7.2 監査廊修正設計

7.2.1 漏水ピットの配置変更

7.2.2 河床部監査廊鉄筋の補強

図- 7.2.1 漏水ピットの配置変更方針

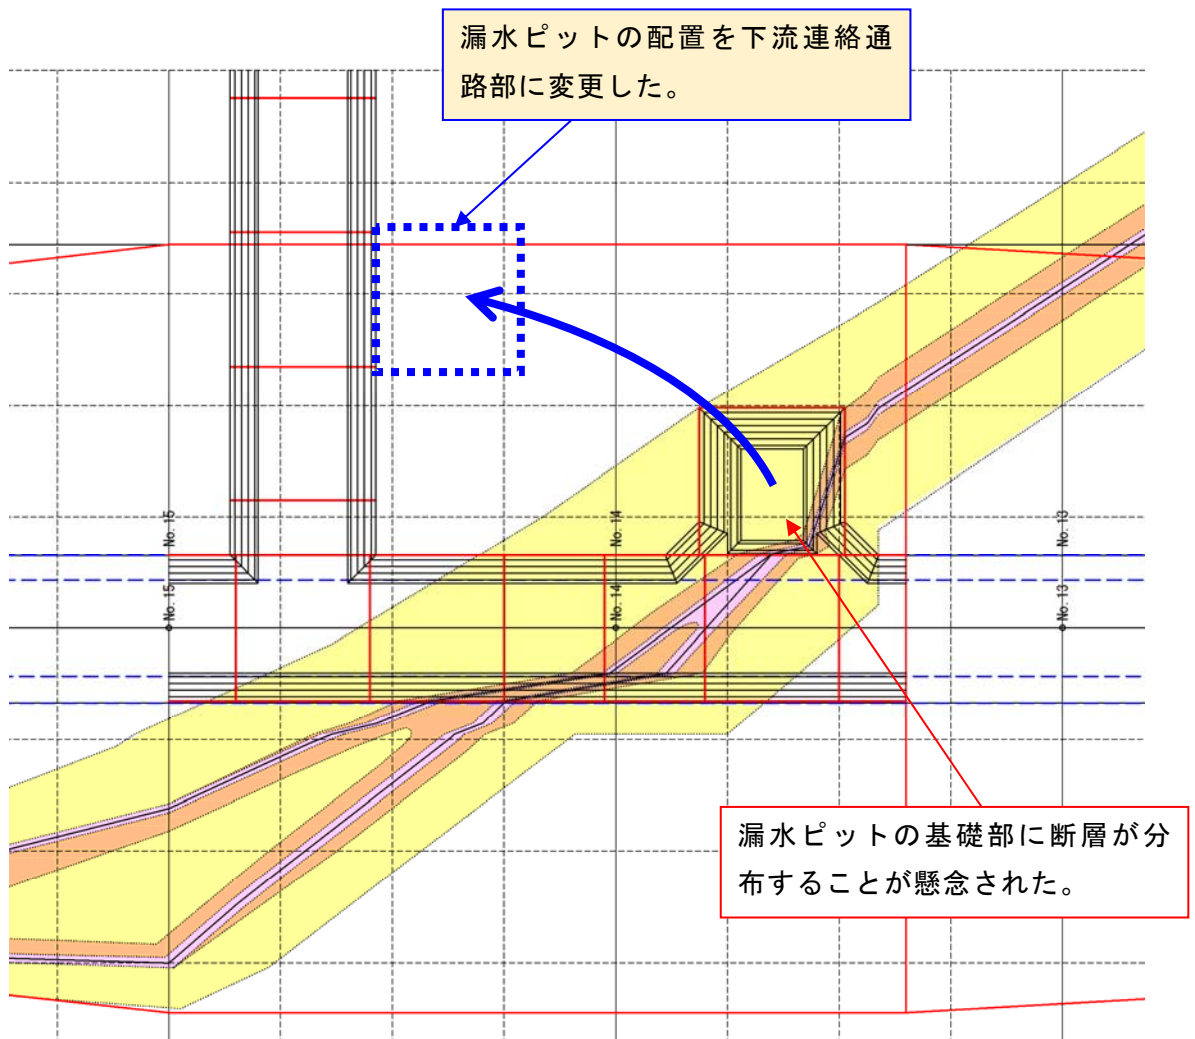
河床部の施工進捗に伴い、F-6 断層が漏水ピットの基礎部に断層が分布することが懸念されたことから、漏水ピットの配置を下流連絡通路部に変更した。

なお、図- 7.2.1 には河床部での想定断層分布を示しているが、「6.1 F-6 断層部置換コンクリート検討」と同様に、施工の全体工程が設計検討でクリティカルとならないよう河床部基礎標高(EL. 55.0m)に対して概ね EL. 60.0m まで掘削が進んだ段階で判断したものである。

※想定断層分布は、EL. 60.0m まで掘削が進んだ段階での情報を基に作成

図- 7.2.2 排水経路の変更に伴う構造の変更

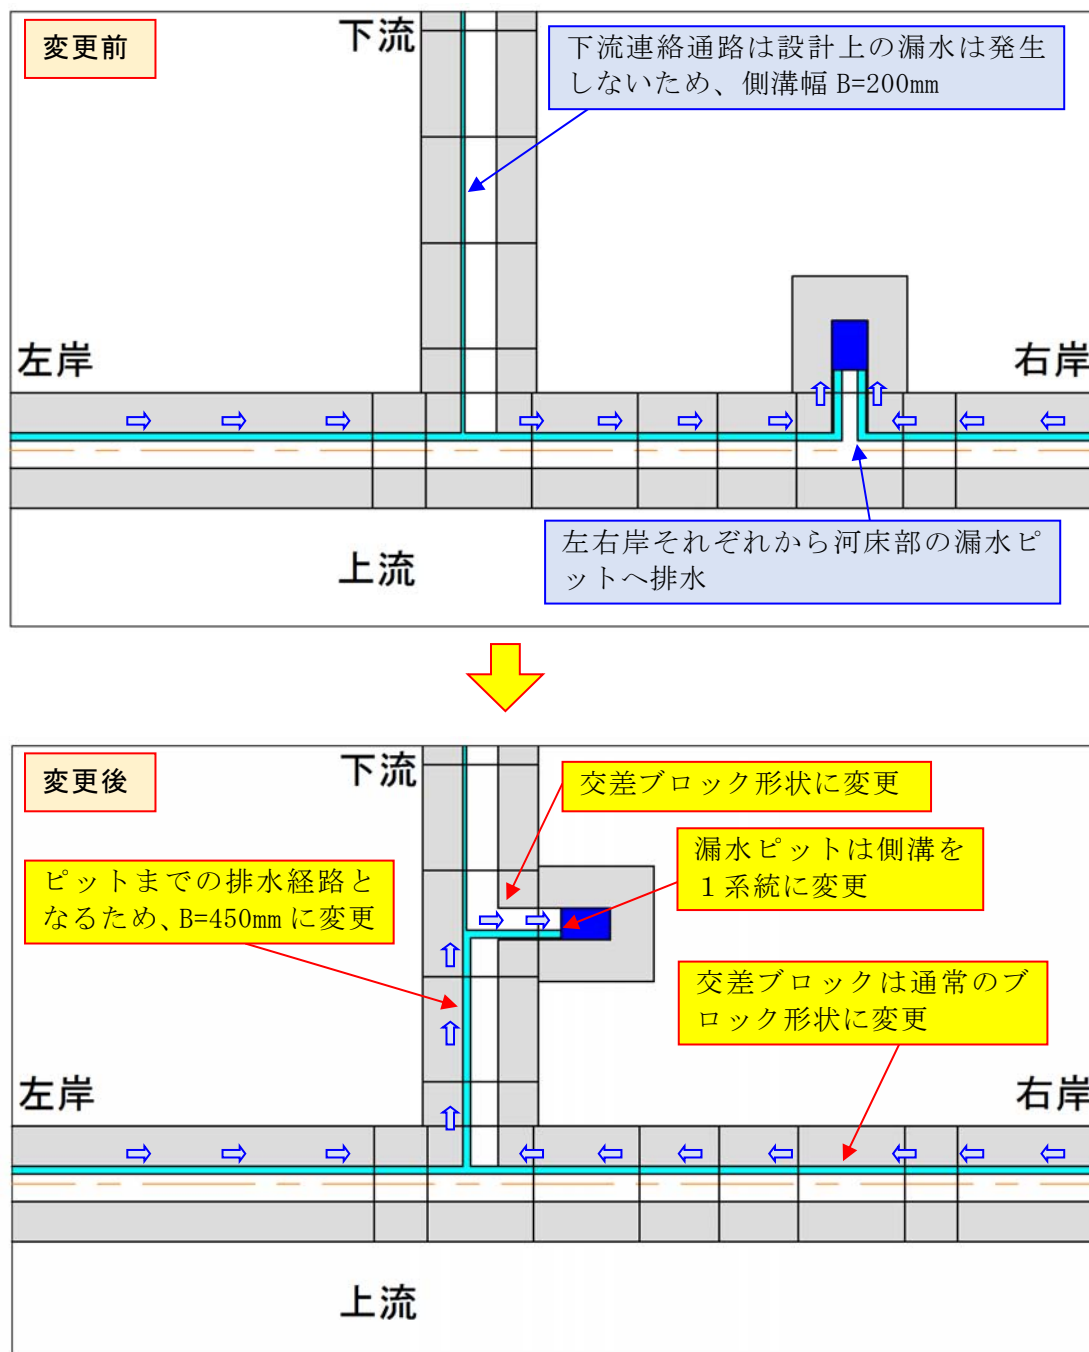
また、漏水ピットの配置変更に伴い、監査廊側溝の配置も変更した。

具体には、下流連絡通路の一部の側溝幅を 200mm から 450mm に変更したほか、監査廊内の横断側溝の追加、交差ブロックの追加・変更等を行った。

下流連絡通路一般図 S=1/400

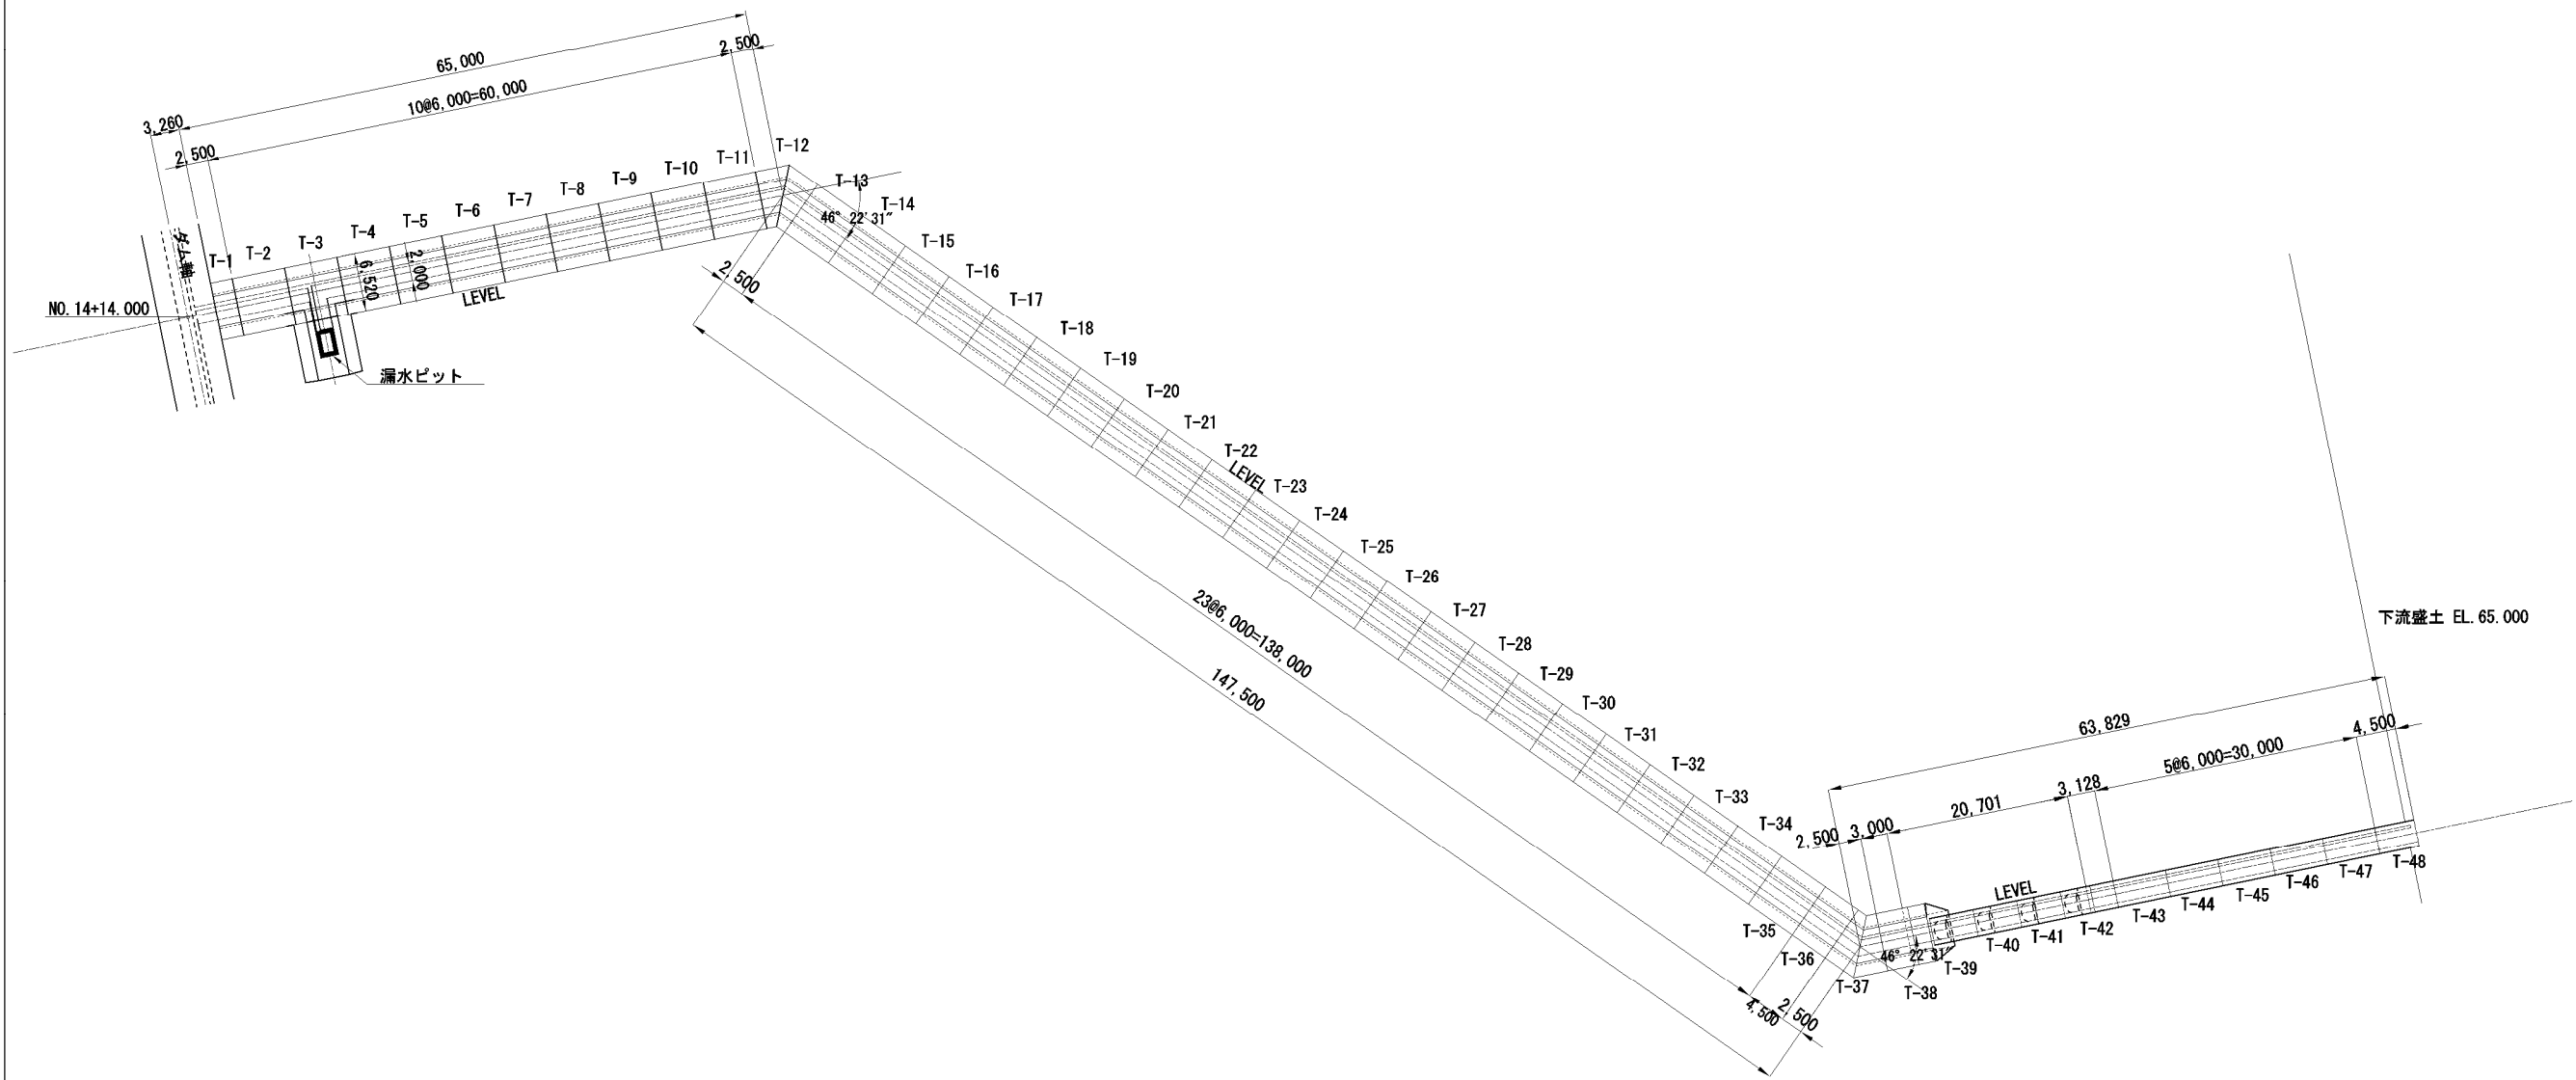
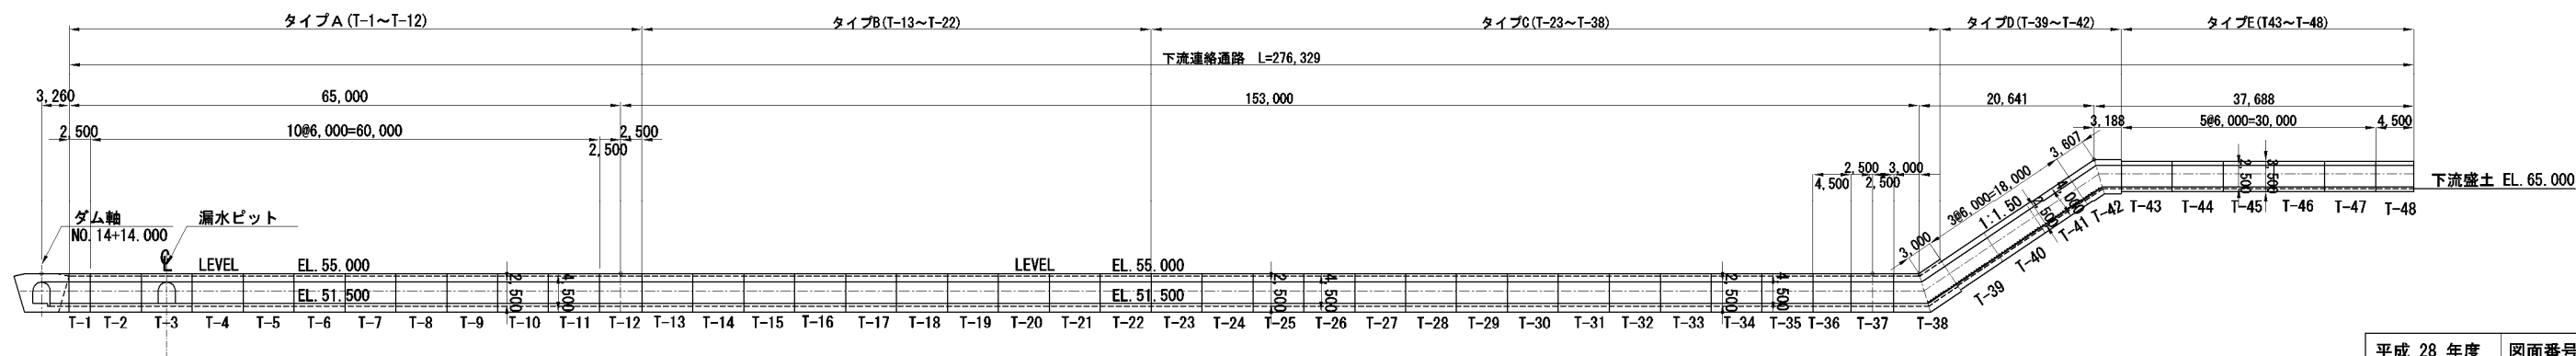
次頁以降に、漏水ピット配置変更後の主要図面を示す。

図- 7.2.3 監査廊掘削後の断層分布状況

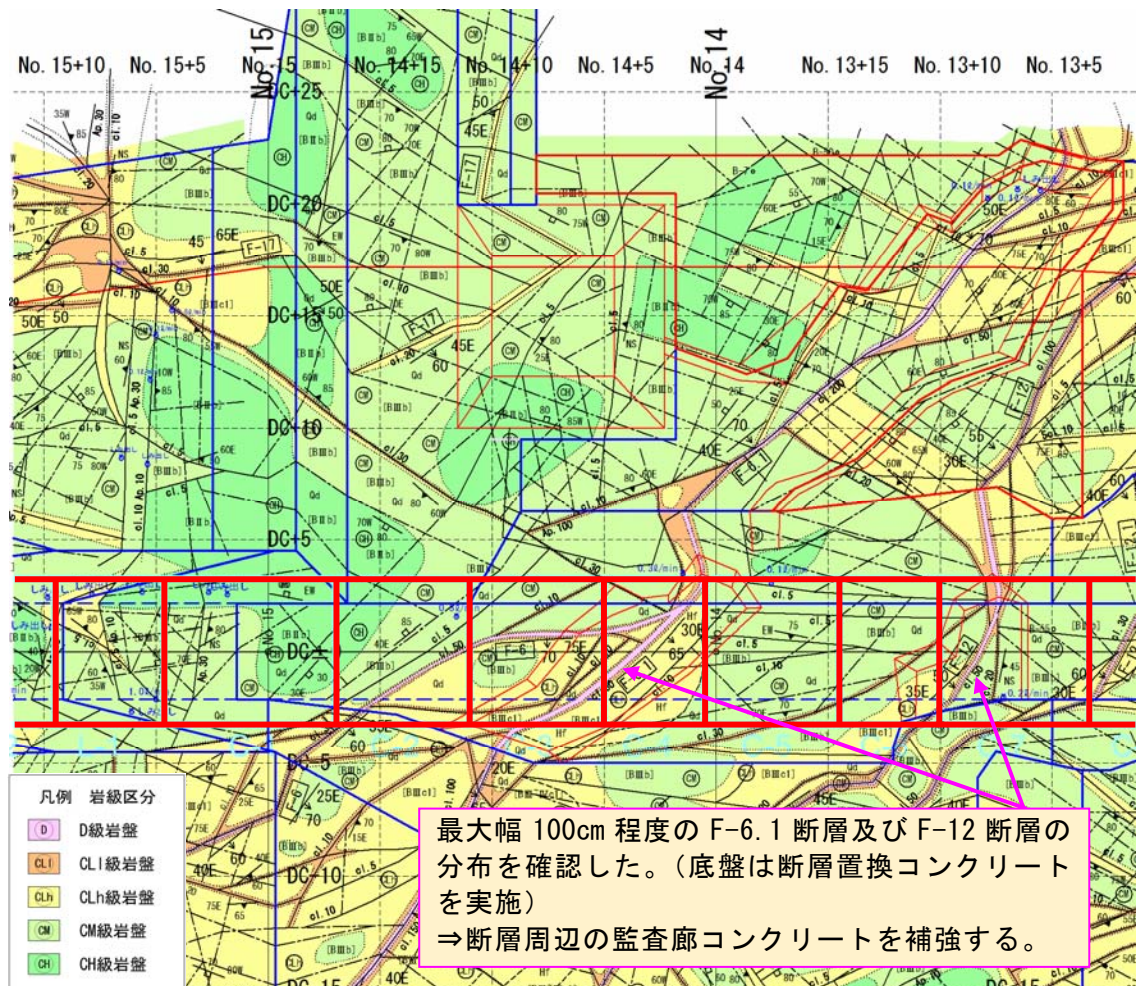
監査廊掘削後の岩盤状況では、当初 FEM 解析実施時の想定断層分布よりも規模が小さいことが確認されたが、監査廊敷きには F-6.1 断層及び F-12 断層が CL1 級岩盤含め、最大 100cm 程度分布していることが確認された。

そこで、河床部監査廊部では、FEM 解析結果を基にダム軸方向鉄筋の変更を行った。

図- 7.2.4 FEM 解析結果に基づく監査廊コンクリートの影響範囲

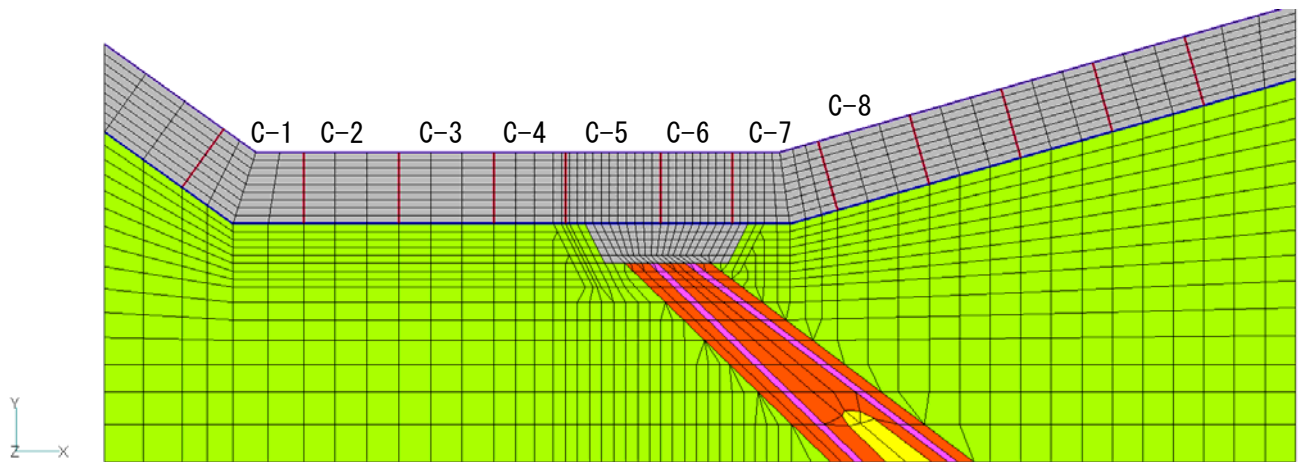
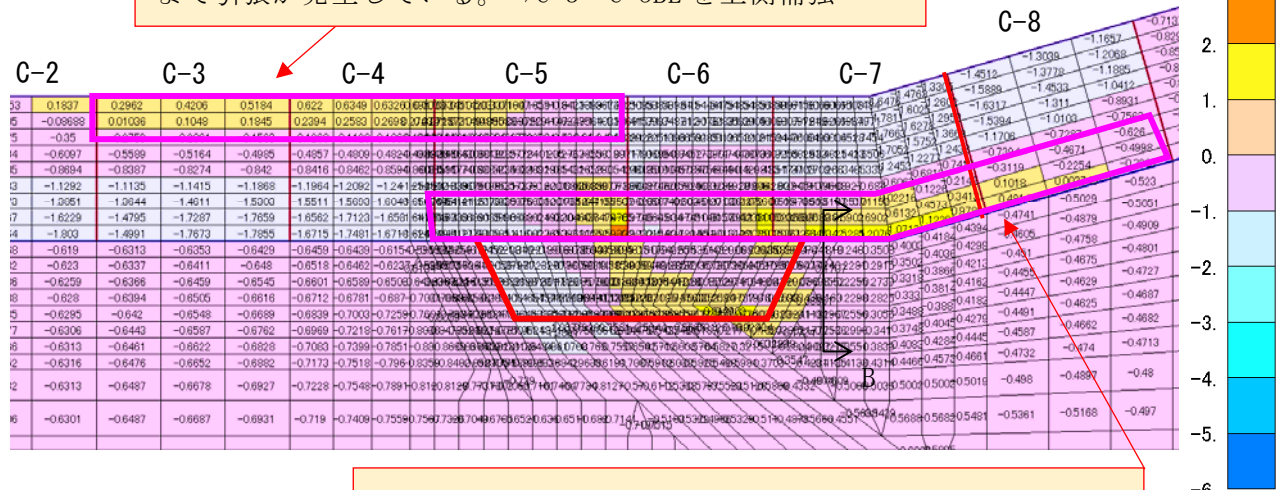
FEM 解析の結果、断層下盤側(左岸側)へは置換コンクリート端部から 2 ブロック分、断層上盤側(右岸側)へは置換コンクリート端部から 1 ブロック分まで引張り応力が発生していることが確認されている。

FEM 解析時(CL1 級含んだ劣化幅 B=5.5m と想定して実施)にはこれらの結果を基に、河床部ブロックをそれぞれ以下のとおり補強する計画としていた。

置換コンクリート設置ブロックの 2 ブロック左岸側まで引張が発生している。⇒C-3～C-5BL を上側補強

置換コンクリート設置ブロックの 1 ブロック右岸側まで引張が発生している。⇒C-5～C-8BL を上側補強

- ・ C-3 ブロック～C-5 ブロック：上側鉄筋を補強
- ・ C-3 ブロック～C-5 ブロック：上側鉄筋を補強

図- 7.2.5 置換コンクリート 3 B L 左岸側の必要鉄筋量

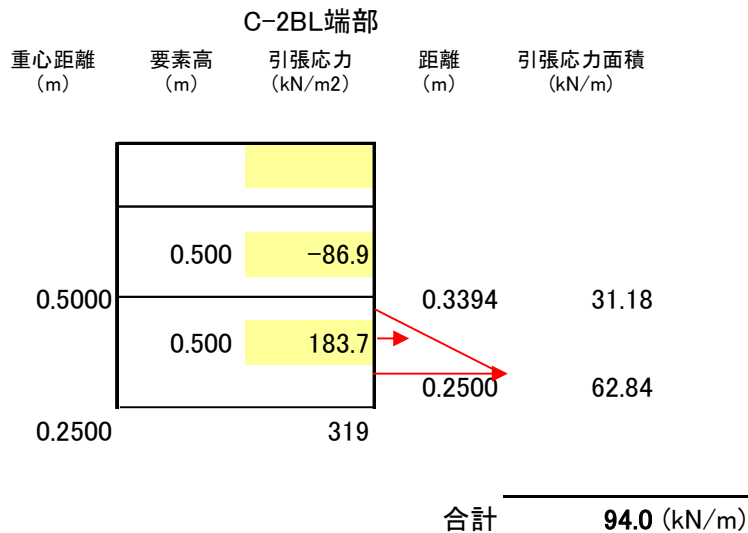
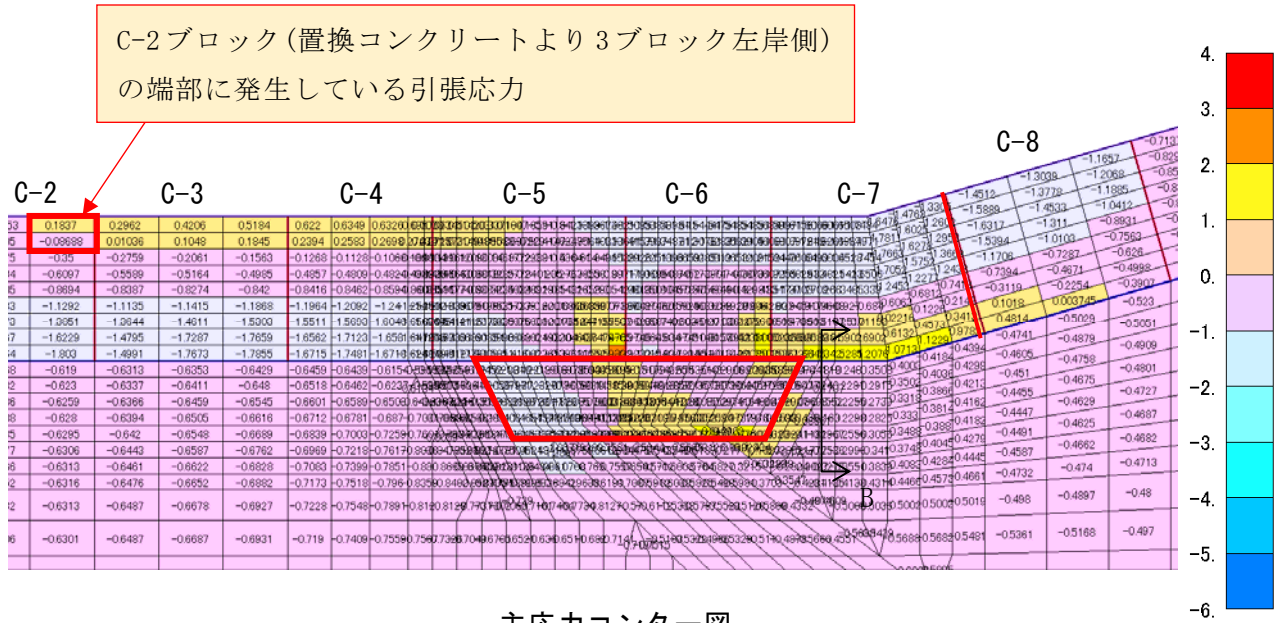
なお、FEM 解析結果では、置換コンクリートより 3 ブロック左岸側の端部まで引張応力の発生範囲が及んでいるが、発生している引張応力はわずかであり、基設計において配筋されている D16@250 (配力鉄筋 D16@250) で対応可能であるため、補強鉄筋が必要な範囲は 2 B L 左岸側までとしている。

P(=引張合力) / σ_{sa} (=許容引張応力度)		必要鉄筋量 A_s		必要鉄筋
94,014	N/m	588	mm ² /m = 5.88 cm ² /m	D16@250 (7.94cm ²)

⇒基設計における鉄筋 (配力鉄筋 D16@250) で対応可能であり、補強不要

図- 7.2.6 FEM 解析時における監査廊コンクリートの補強方針

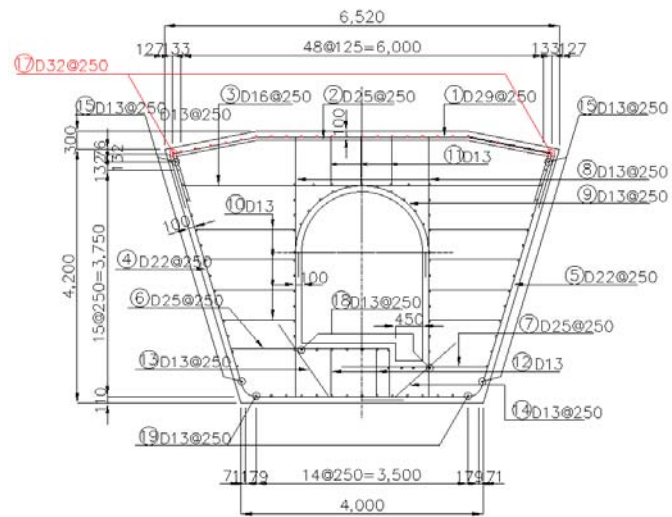
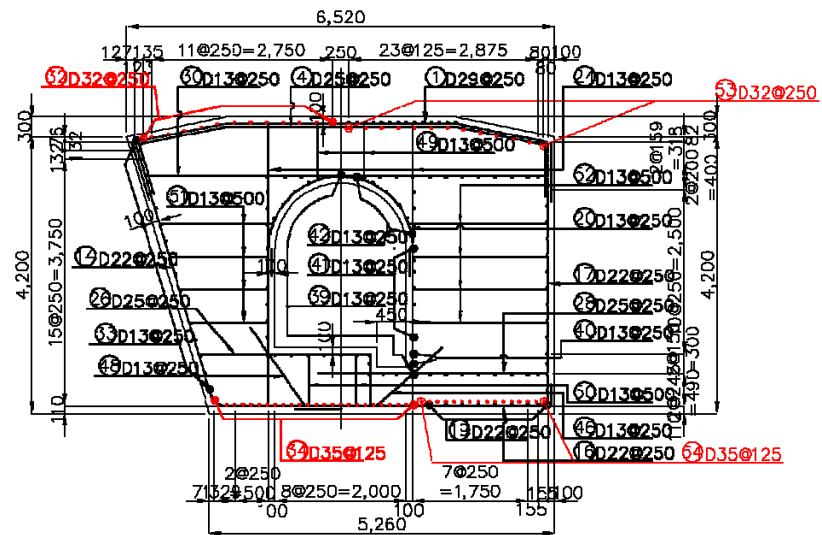
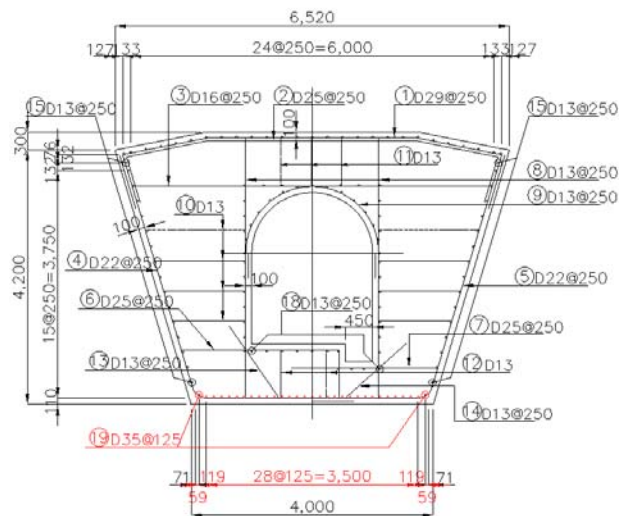
C-3~C-4

C-5(接続ブロック)

C-6~C-8
